**Avis délibéré de la MRAe Mayotte sur
l'augmentation de la capacité de stockage de
bouteilles de butane
sur la commune de Koungou (976)**

n°MRAe : 2025APMAY3

Avis délibéré n° 2025-APMAY3 adopté lors de la séance du 23 juin 2025

Figure 3 : Localisation des potentiels de dangers des zones de bouteilles pleines – Source : dossier

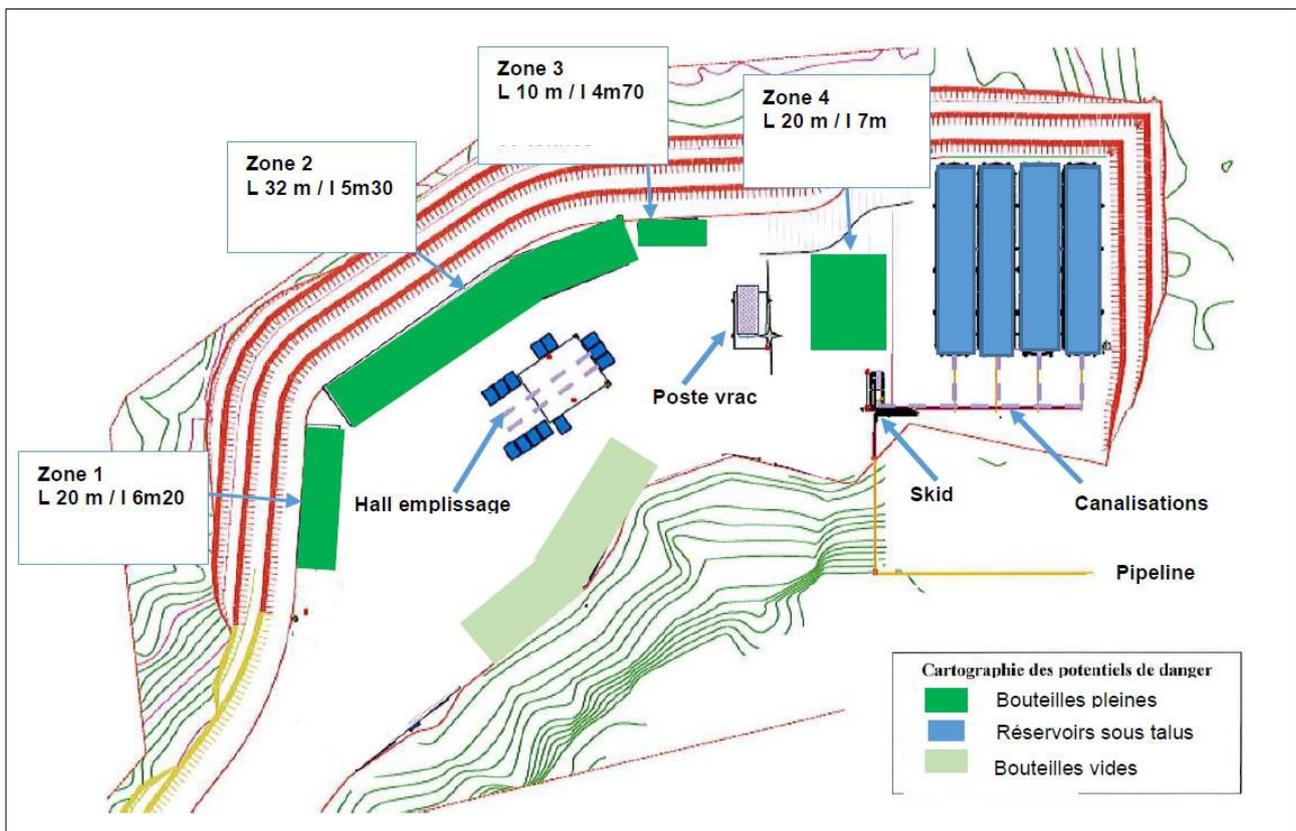
L'étude de danger ne comporte qu'une très courte analyse de l'accidentologie. Elle indique que depuis 2021, la base ARIA (Analyse, recherche et information sur les accidents) ne signale aucun nouvel accident dans des installations similaires. Les causes des accidents restent les mêmes à savoir, pour les événements initiateurs, les erreurs humaines, les défaillances matérielles ou de procédés, les aléas météorologiques.

Des scénarios accidentels associés à ce type de substance sont le BLEVE (Boiling Liquid Expanding Vapor Explosion), l'UVCE (Unconfined Vapor Cloud Explosion ou explosion d'un nuage de gaz en milieu non confiné), ainsi que le jet enflammé (« jet fire »).
